Zeitschrift: Schweizerische Bauzeitung
Herausgeber: Verlags-AG der akademischen technischen Vereine
Band: 77 (1959)
Heft: 29

Wettbewerb für ein zweites städtisches Gymnasium in Bern

4. Preis (5000 Fr.) Projekt Nr. 19. Verfasser **Willy Pfister,** Bern

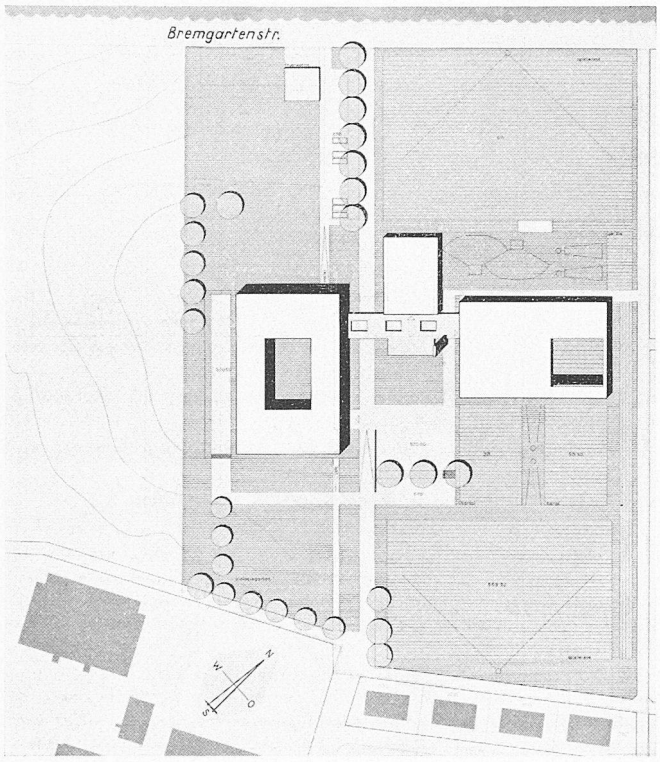
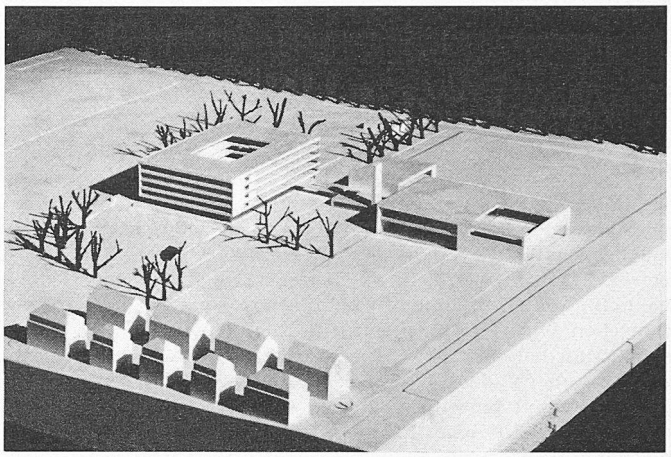
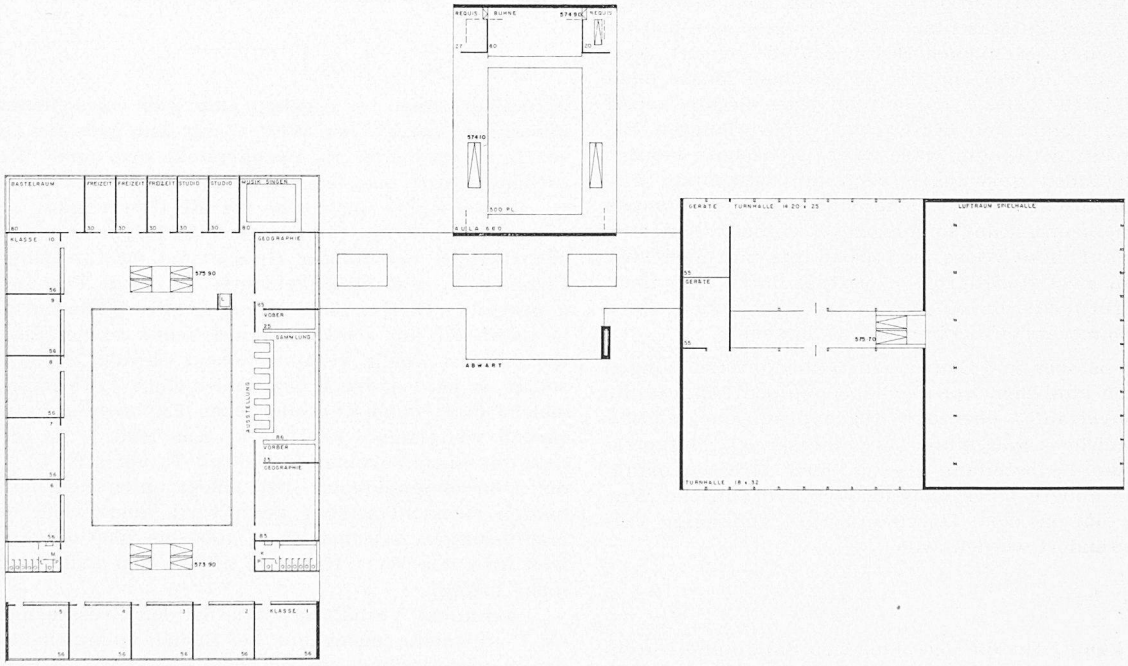
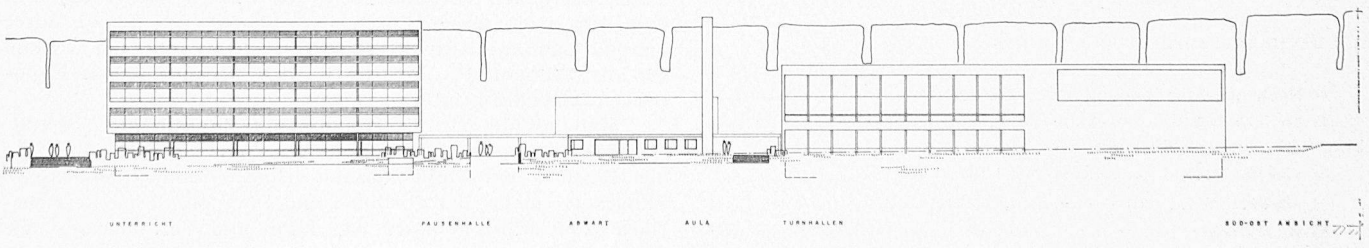
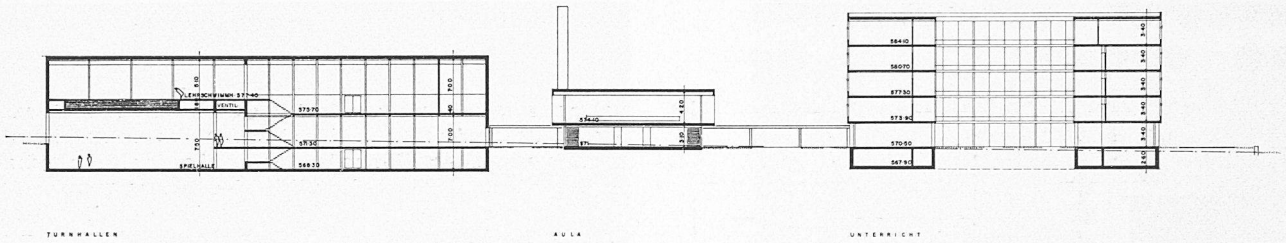
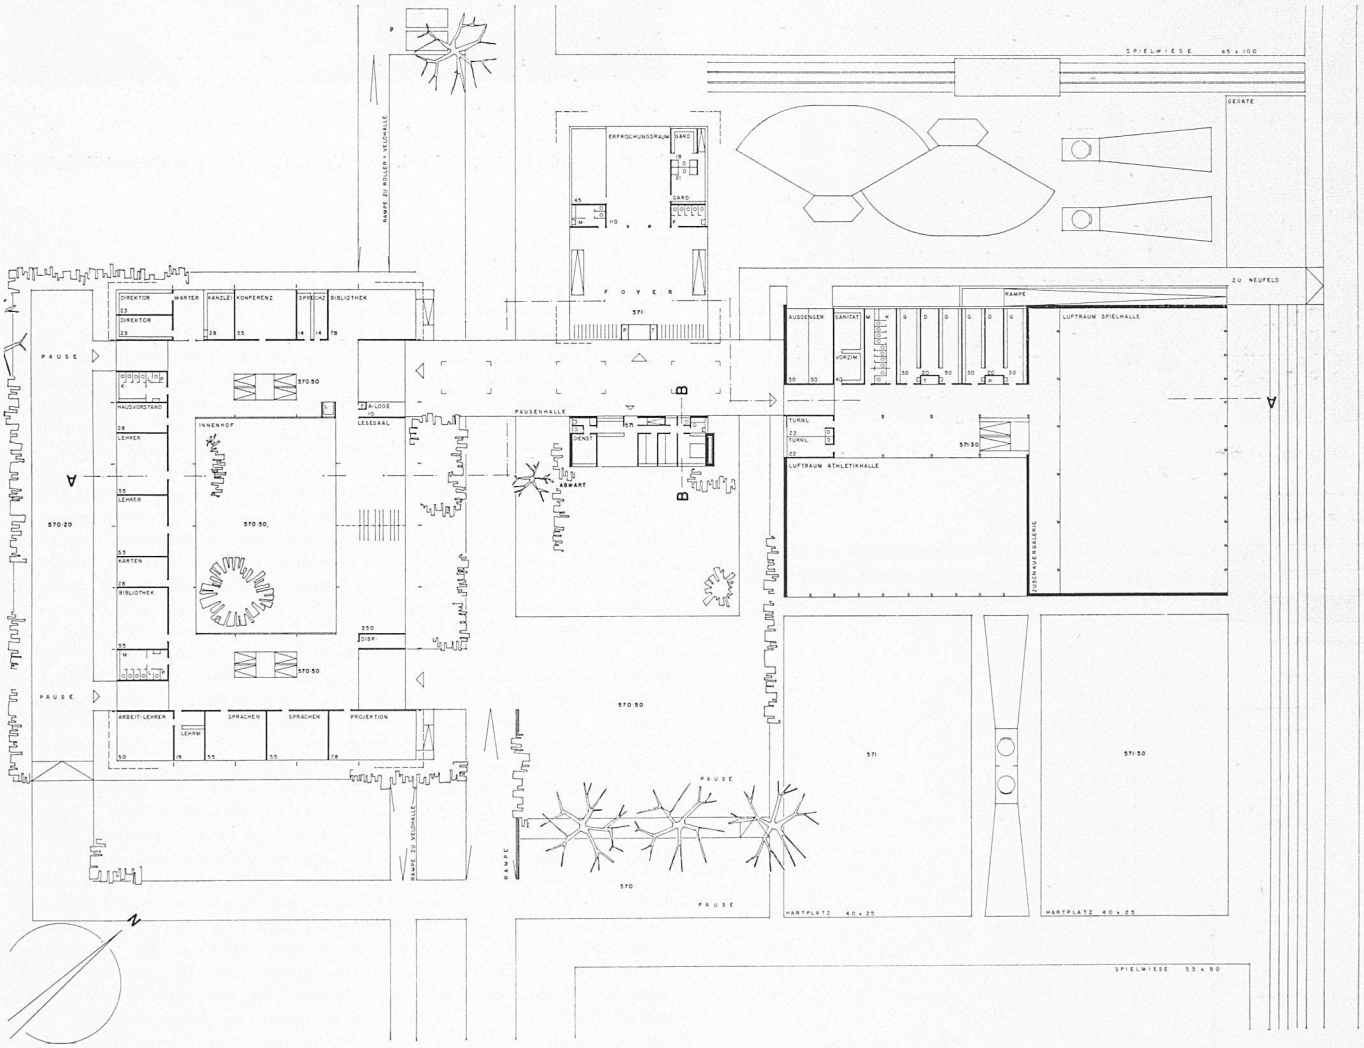
Projekt Nr. 19. Klassen- und Fachraumtrakt in konzentrierter Hofform im südwestlichen Teil des Areals in mittlerer Lage zwischen Waldrand und Bebauung. An einer kurzen offenen Verbindungshalle, welche zu der nordöstlich gelegenen konzentrierten Turnhallenanlage führt, liegt waldseitig die Aula mit Erfrischungsraum und vorgelagerter Abwartwohnung. Die Zugangswege von der Zähringer- und der Bremgartenstrasse sind gut auf die Haupteingänge der drei

Gebäudetrakte geführt. Velo- und Autopark liegen an den Zugängen und sind richtig erschlossen. Die beiden Haupteingänge in den fünfgeschossigen Klassen- und Fachraumtrakt sind genügend gross und übersichtlich entwickelt und führen in schön dimensionierte Hallen mit gut geführten Haupttreppen. Die Klassenzimmer sind in den Südost- und Südwestflügeln des Hofbaues auf vier Geschossen untergebracht; die übersichtlich organisierten Fachraumgruppen liegen in guter Verbindung mit den Klassenzimmern in den beiden andern Gebäudeflügeln. Als nachteilig ist die Lage eines Teils der Freizeiträume im ersten Stock mitten im Schulbetrieb zu bewerten. Der Sammlungsraum zur Physik fehlt. Die Lage der Werkstatt über einem Klassenzimmer ist abzulehnen. Der etwas zu enge Hof ist hinsichtlich Belichtung nachteilig, obwohl er nur von Korridoren umgeben ist. Der kleine Zwischentrakt mit der über Foyer und Erfrischungsraum liegenden Aula kann als räumlich schöner und interessanter Vorschlag bewertet werden, der besonders auch Rücksicht auf den Abendbetrieb nimmt. Die Abwartwohnung liegt inbezug auf sämtliche Eingänge günstig, wird aber durch die Gebäudemassen eingeengt. Der konzentrierte Turnhallentrakt liegt in guter Beziehung zu den Aussenanlagen, ist aber im Detail vom betrieblichen Standpunkt gesehen zum Teil unbefriedigend (Massierung, zu schmale und zu konzentriert angeordnete Garderobengruppen). Die bis zur halben Raumhöhe versenkten Turnhallen sind abzulehnen. Die Zweiteilung der Aussenanlagen durch den Turnhallenbau ist betrieblich vorteilhaft, hingegen ist die Detailausbildung der Leichtathletikanlagen nicht gelöst. Die an sich gute Lage der Lehrschwimmhalle wird durch teure Konstruktion erkauft. Die drei Haupttrakte sind kubisch ausgewogen und gut aufeinander abgestimmt. Durch ihre mittlere Lage zwischen Waldrand und Bebauung wird der Grünzug beidseitig bewusst durchgeführt, und es entstehen gut proportionierte, weite Aussenräume. Die architektonische Haltung des Projektes ist gut, bleibt aber in einzelnen Details in eher schematischen Andeutungen stecken. Das Projekt ist konstruktiv einfach aufgebaut und auch in Anbetracht des mit 85 509 m³ unter dem Mittel liegenden Kubikinhaltes als wirtschaftliche Lösung anzusprechen. Obwohl nicht alle betrieblichen Erfordernisse vollständig erfüllt sind, kann das Projekt als kubisch, städtebaulich und architektonisch saubere und abgewogene Lösung bezeichnet werden.

5. Preis (4000 Fr.) Projekt Nr. 45. Verfasser **Hans und Gret Reinhard,** Bern

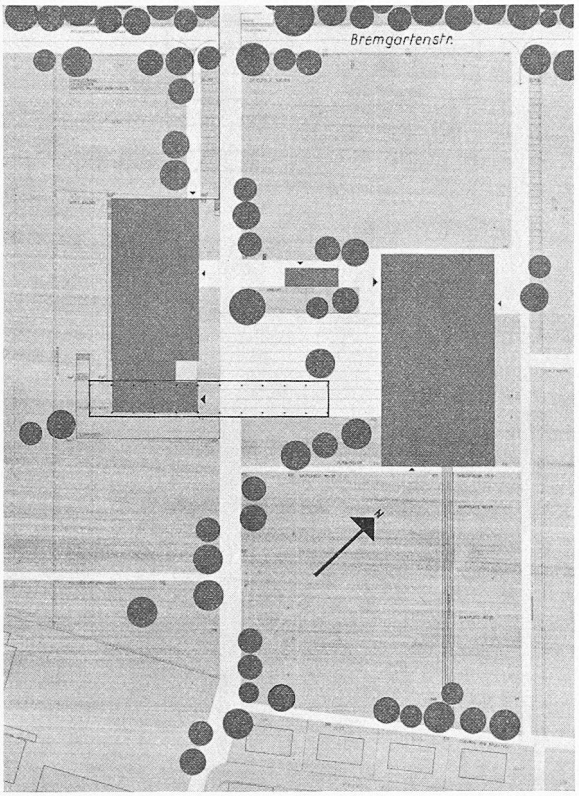
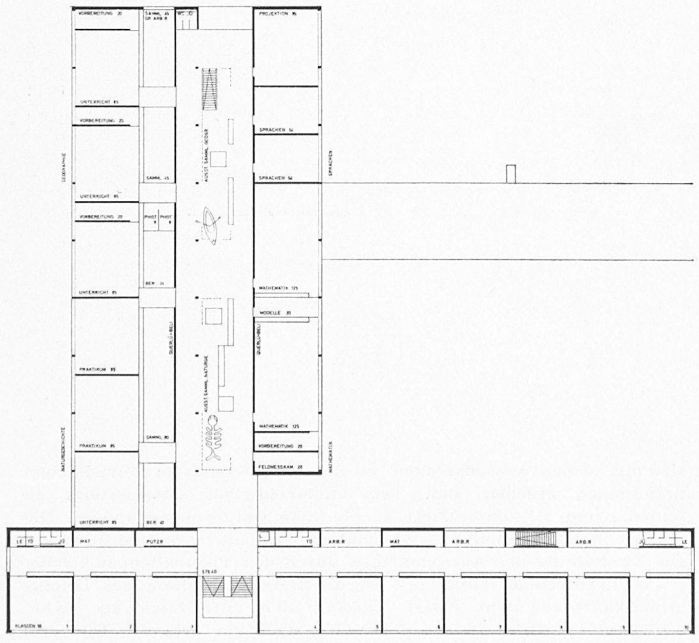
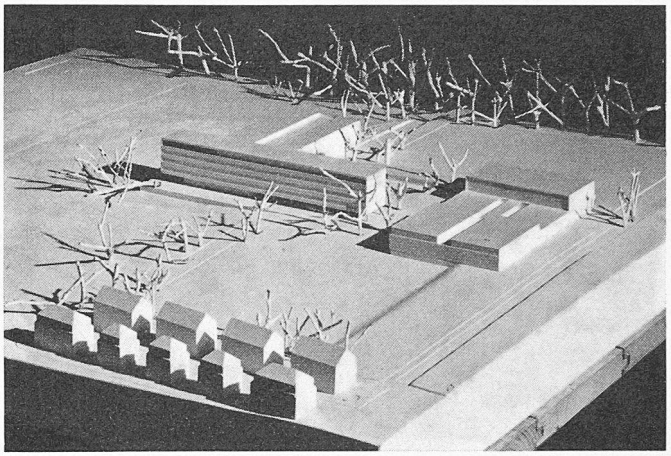
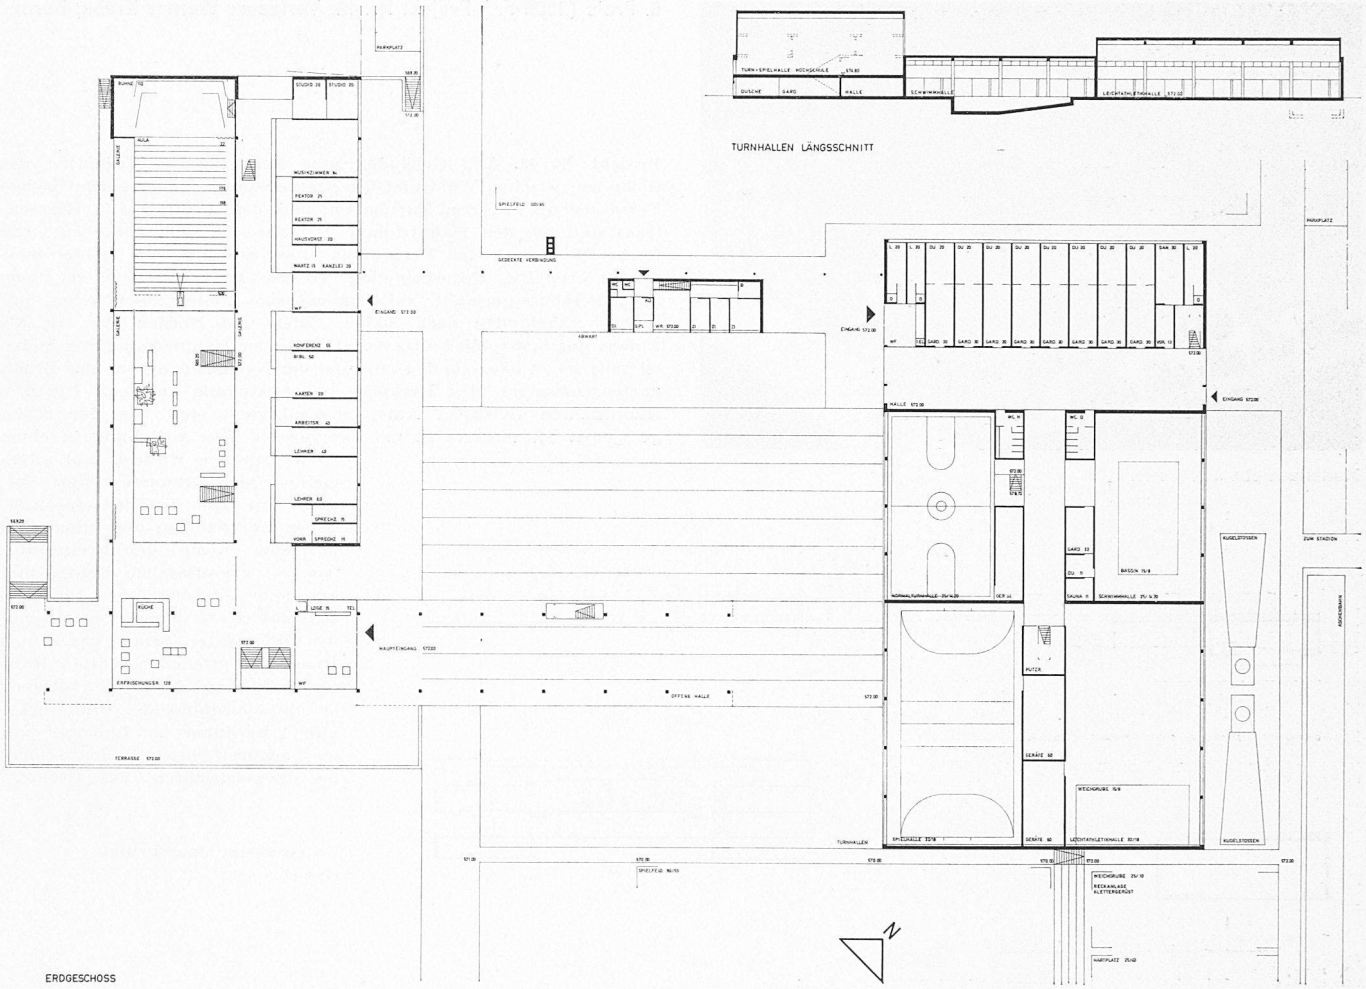
Projekt Nr. 45. Der Verfasser legt die in das Unterrichtsgebäude und den Tunhallentrakt aufgeteilte Gebäudegruppe ungefähr in die Mitte des Areals. Daraus ergeben sich sowohl zum Wald wie auch zur bestehenden Bebauung weite Abstände. Das Schulhaus setzt sich aus dem fünfgeschossigen, richtig nach Südosten orientierten Klassentrakt und dem rückwärts rechtwinklig dazu angeordneten Fachraumtrakt zusammen. Mit einer in der Verlängerung der Zähringerstrasse über das ganze Areal führenden, auch die Bremgartenstrasse überbrückenden Transversale wird das Baugelände in einfachster Weise erschlossen. Die Eingänge, sowohl zum Schulgebäude, wie auch zum Turnhallentrakt, liegen folgerichtig an dieser Transversalen und dem zwischen Schultrakt und Turnhallengebäude eingeschalteten Pausenhof. Die Lage der Gebäudegruppe ergibt je ein Rasenspielfeld vor und hinter dem Turnhallentrakt, was zweckmässig ist. Diese Aufteilung wäre aber bei entsprechender Anordnung der Trockenplätze und Geräteanlagen noch besser. Zweckmässig ist hier die Aufteilung des Schulgebäudes in einen Klassentrakt und Fachraumtrakt, wobei sich kurze Wege ergeben. Die Lage der Treppen ist an sich richtig, ebenso die Differenzierung der Grösse dieser Treppenanlagen. Dagegen ergeben sich im Klassentrakt lange, nicht sehr reizvolle Korridore mit schmalen rückwärtigen Gruppenarbeitsräumen. Die Raumgruppe Rektorat und Lehrerzimmer liegt zu abseits vom Schulbetrieb. Der als Ausstellungsfläche vorgeschlagene Korridor im Fachraumtrakt ist überdimensioniert. Seine Belichtung durch einzelne Durchbrüche zum Obergeschoss ist problematisch. Die gesuchte zweiseitige Belichtung und Belüftung der anschliessenden Räume ist nur im Obergeschoss gegeben. Schlecht ist die Beziehung der im Innern angeordneten Sammlungs- und Bereitstellungsräume zu den entsprechenden Unterrichtszimmern. Verschiedene gegen Osten gerichtete Unterrichtszimmer der doppelbündigen Anlage werden inbezug auf Belichtung und Lage durch den Klassentrakt benachteiligt. Die Werkstatt liegt über einem Unterrichtsraum, was zu beanstanden ist. Das gleiche gilt für die Form einer ganzen Anzahl tiefer und zu schmaler Räume. Der Vorschlag der Raumgruppe Aula, Lesehalle, Freizeiträume ist bemerkenswert, weist aber verschiedene Nachteile auf. (Zugang zu Aula, unruhiger Leseraum, abgelegener Bastelraum, konstruktive Schwierigkeiten). Die Turnhallengruppe ist an sich zweckmässig zusammengefasst. Alle Hallen liegen über dem Terrain und weisen die Möglichkeit der Querlüftung auf. Auch der Galeriegang über den Geräteräumen ist gut. Dagegen kann die Zusammenfassung der Garderoben und Duschen so wenig befriedigen wie deren räumliche Anordnung und Form. Städtebaulich zeichnet sich das Projekt durch einfache, gegeneinander gut abgewogene, grosse Baukuben aus. Auch die Architektur zeigt grosse Linien. Mit 99 453 m³ umbautem Raum liegt das Projekt im Mittel. Es handelt sich um ein bemerkenswertes, in seiner Grundlage richtiges, auf grosse und einfache Zusammenhänge durchgearbeitetes Projekt. Seine Tendenz zur Vereinfachung hat Fehler in der inneren Raumdisposition zur Folge und trägt auch konstruktiven Ueberlegungen etwas wenig Rechnung.

6. Preis (2800 Fr.) Projekt Nr. 42. Verfasser **Werner Krebs,** Bern

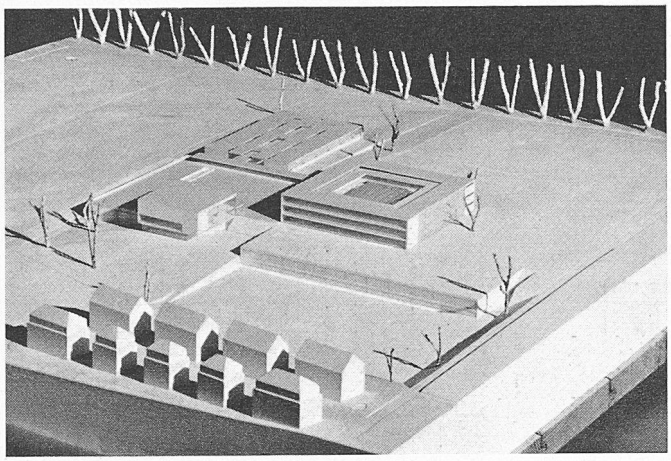
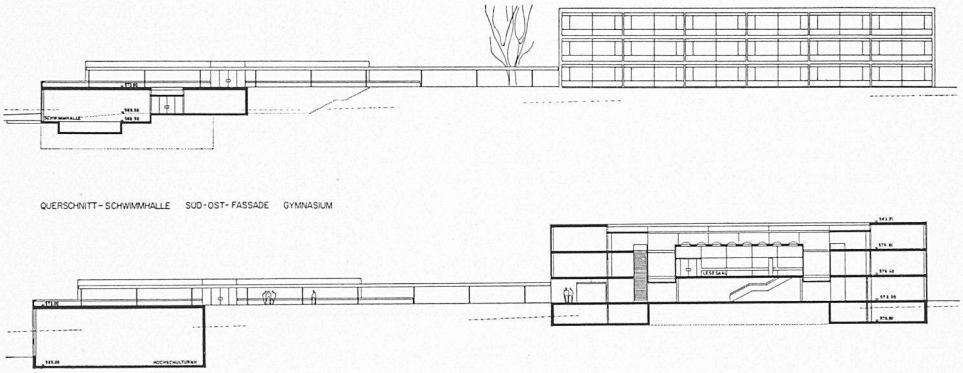
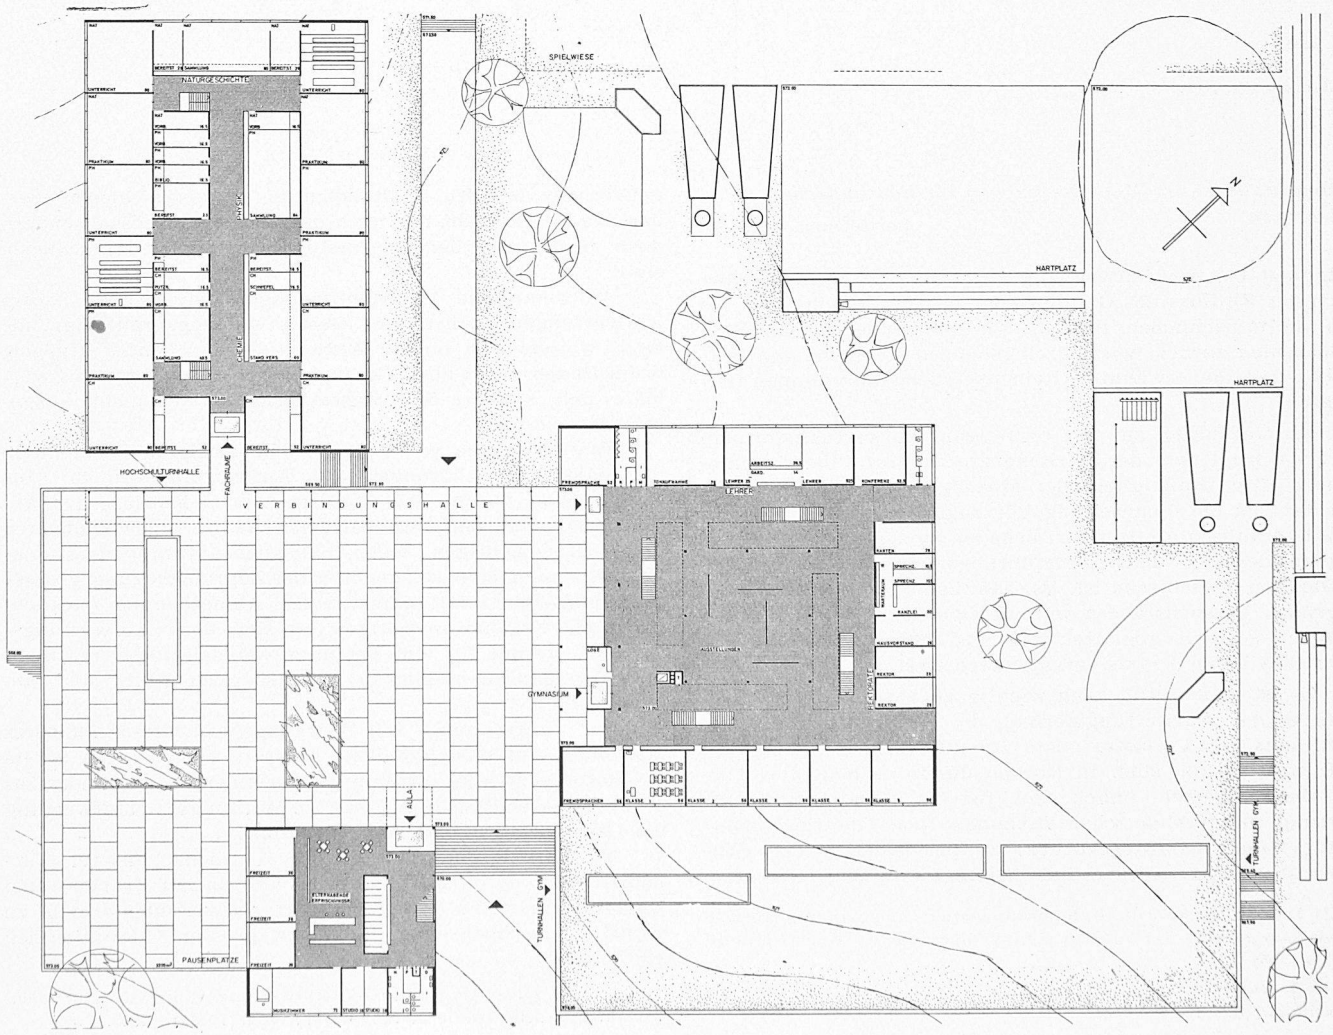
Projekt Nr. 42. Die Gebäudegruppe liegt in der Mittelzone des Geländes zwischen Wald und Quartierbebauung. Ueber einem flachen Terrassenbau mit den Turnhallen sind der dominierende Klassentrakt und die den Hauptzugang flankierende Aula aufgebaut. Ein flacher Trakt mit den Fachräumen liegt etwas zurück an der Südwestgrenze. Die Unterbringung grosser Programmteile in einem Sockelgeschoss erlaubt verhältnismässig kleine Hochbauten mit schönen Abständen nach Süden, Osten und Norden, die für die Anlage der Sportplätze ausgenützt sind. Der Hauptzugang von Süden ist sehr schön entwickelt, ebenso ist der Nebenzugang von der Bremgartenstrasse mit den Parkplätzen zweckmässig angelegt. Die drei Hauptbauten (Klassen, Aula, Spezialräume) sind von der schön gelegenen Pausenterrasse gut erschlossen. Die Aufteilung in einen Trakt mit den Klassen und allgemeinen Spezialräumen, einen solchen mit den naturwissenschaftlichen Fachräumen und einen Bau mit Aula, Musik- und Freizeiträumen ist grundsätzlich richtig und konsequent durchgeführt. Im Klassentrakt ist die Eingangspartie mit der auf ganzer Breite gegen den Pausenhof offenen zentralen Halle hervorzuheben. Nicht befriedigend ist die Anordnung der Bibliotheks- und Leseräume im Innenhof mit den dadurch entstehenden schmalen Lichtschächten. Die Orientie-

rung von 6 Klassenzimmern nach Nordosten ist nicht ideal. Die vierbündige Anlage des naturwissenschaftlichen Traktes stellt einen interessanten Vorschlag dar. Die Raumbeziehungen sind jedoch teilweise etwas umständlich. Zu beanstanden ist der unbelichtete Korridor zur Geographie. Die Aula-Musik-Freizeitpavillon ist im ganzen sehr schön organisiert. Nachteilig ist das Fehlen eines direkten Zuganges zu den Bühnengarderoben. Die Anordnung der Turnhallen unter einer Terrasse ist im Rahmen des Projektes verständlich, aber mit Nachteilen verbunden. Die Zugangsverhältnisse der Hallen und die Verbindung zu den Turnplätzen sind schlecht gelöst. Der über eine Treppe zugängliche Aussengeräteraum ist abzulehnen. Die Aufteilung der Turn- und Spielplatzanlage ist hingegen zweckmässig. Die städtebaulich kubische Gesamthaltung des Projektes ist gut und ausgewogen. Die Fassaden sind einheitlich, einfach und grosszügig gestaltet. Mit 91 488 m³ umbautem Raum liegt das Projekt unter dem Mittel. Die Bau- und Unterhaltskosten dürften jedoch durch den Terrassenbau nachteilig beeinflusst werden. Im Gesamten darf der Entwurf als gut durchdacht und besonders in seiner städtebaulich-architektonischen Haltung als wertvoll bezeichnet werden.
